Proposition N° ROS 1/00

ETUDE DES SOLUTIONS TECHNIQUES DE NEUTRALISATION DE
LA SOURCE DE CONTAMINATION DES EAUX SOUTERRAINES
AU NIVEAU DE L'ANCIENNE DECHARGE INTERNE

SA DES USINES DE ROSIERES A LUNERY (18)

Variante 1-2

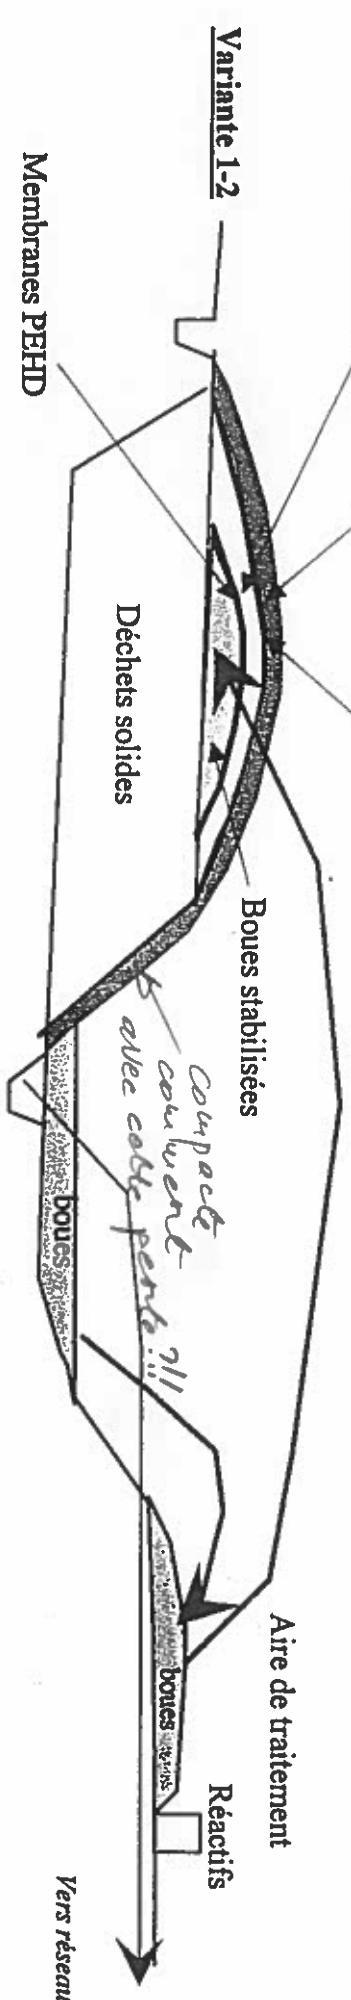
contrôle ?

*étanche au noir
y aura infiltration, donc faudrait pas que ça
tourne déchets et se polluent.*

~~Membranes PEHD~~
pas utile

*compacté
couvert
avec cette pente !!*
